Gjelder tiltak på:
Gnr. 34 Bnr. 584
Storrinden 76, 5252 Søreidgrend

Kommunens saksnummer: TILSYN-2022/22694 og BYGG-2022/16028

Våtrom på loft

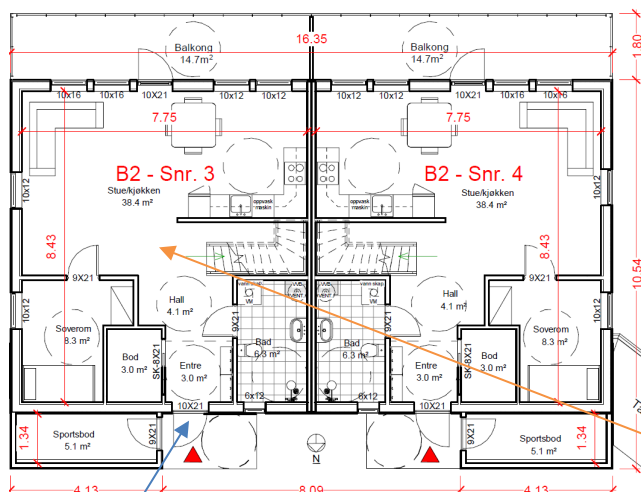
Ved å foreta en forenklet beregning av u-verdien i det området der isolasjon er redusert i yttertaket, har vi kommet fram til følgende resultat.

Ved å legge til grunn at gjenstående konstruksjonsvirke er 150 mm., og isolerer etter en slik tykkelse, vil dette utgjøre en u-verdi på $0,29 \text{ W}/(\text{m}^2 \text{ K})$. Ved å legge dette til grunn, er vi av den oppfatning avviket er å anse som stort, sett mot minstekrav.

Om det gjenstår 170 mm av takverket, vil dette utgjøre en u-verdi på $0,25 \text{ W}/(\text{m}^2 \text{ K})$, noe som også oppfattes til å være et stykke unna minstekravet

Vi er av den oppfatning at den valgte metoden som utbygger har gjennomført, er et avvik sett mot minstekrav i overnevnte forskrift, og tiltak er vurdert til å være nødvendig.

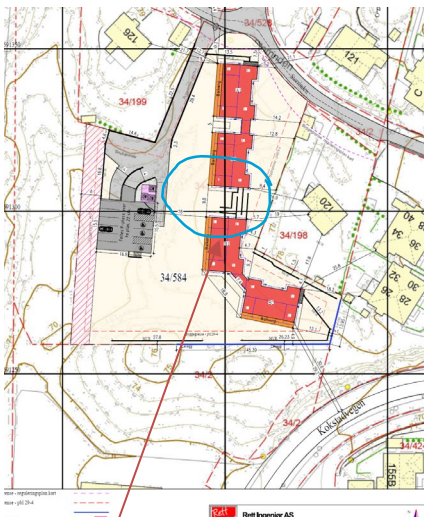
Over har vi limt inn en skjermdump av tegningen for den aktuelle eiendom, samt naboens.

Tegningen viser at etasjen har alle hovedfunksjonene på inngangsplan.

Pilen viser ytterdør inn til boligen.

Vi er av den oppfatning at den aktuelle boligens hovedplan skal i alle deler utføres som tilgjengelig boenhet.

Bildet viser inngangsdøren til den aktuelle eiendommen, men tilkomsten til arealene er ikke utført som tilgjengelig, fordi det er bygget en trapp i stede for en kjørerampe. Vi oppfatter dette til å være i strid med overnevnte bestemmelser, og tiltak er vurdert påkrevet.

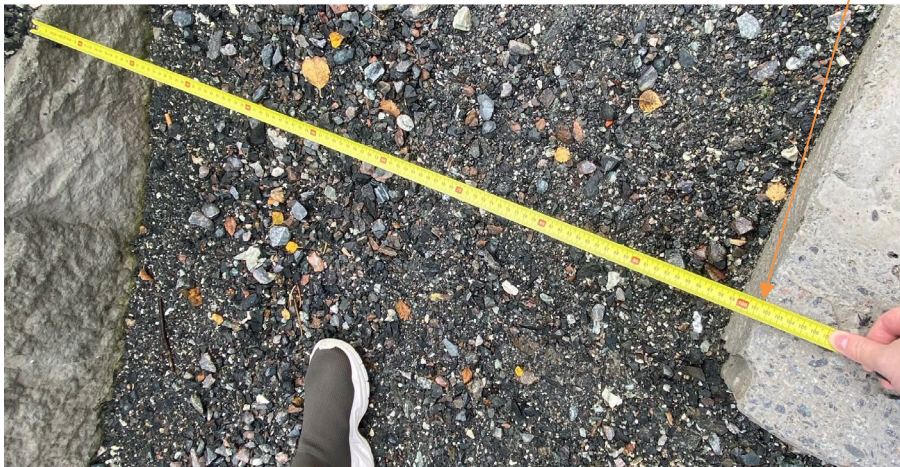
Faktisk utførte gangsti/kjørerampe.

Ut fra det vi kan se, er nedre del av rampen/stien anlagt på rundt 5 °, som er tilnærmet 1:12 (4,76 °) og vurdert til å være innenfor.

Den øverste rampen er etablert i 14 ° fall, noe som utgjør et stigningsforhold på 1:4
Sistnevnte rampe/gangsti er et godt stykke unna minimumskravene i overnevnte bestemmelser vedrørende stigningsforhold, og tiltak vurderes til å være påkrevet.

Utbedring av dette er å anlegge lengre gangsti.
